改善箇所説明図

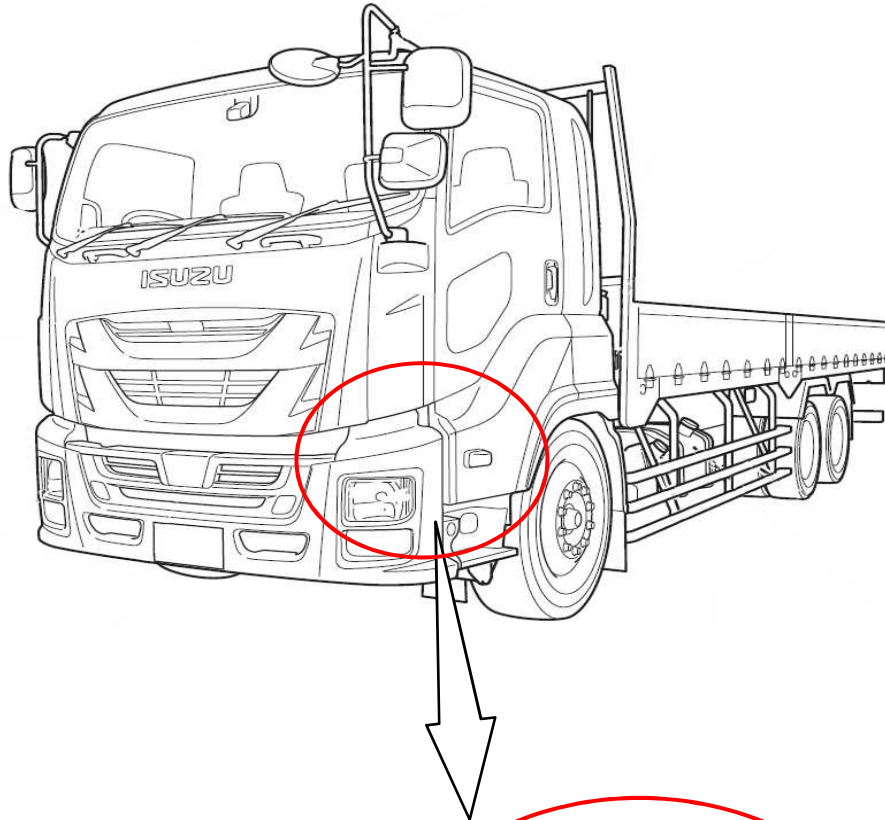
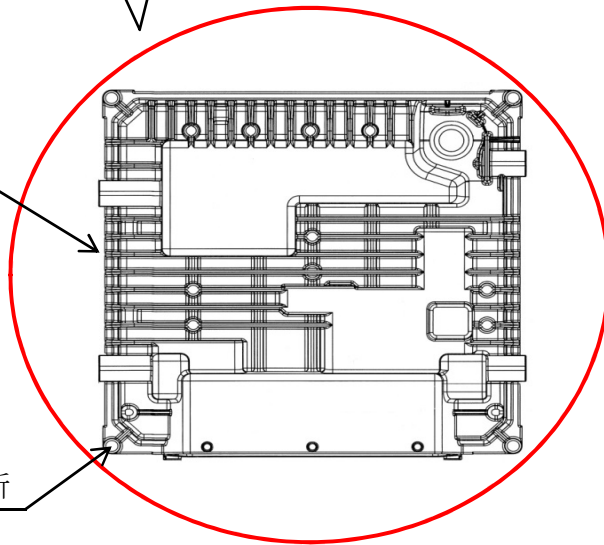
基準不適合発生箇所

大型トラックの尿素選択還元型触媒システム（尿素SCRシステム）において、エンジン制御ユニットのプログラムが不適切なため、尿素水の残量低下時及び尿素水の品質異常時に、運転者に対して警報し、警報が解除されない場合に、エンジンの再始動禁止制御が作動せず、排出ガスが基準値を満足しなくなるおそれがある。

全車両、エンジン制御ユニットの制御プログラムを書き換える。

識別： ステアリングコラムブラケットに、白色シールを貼付する。
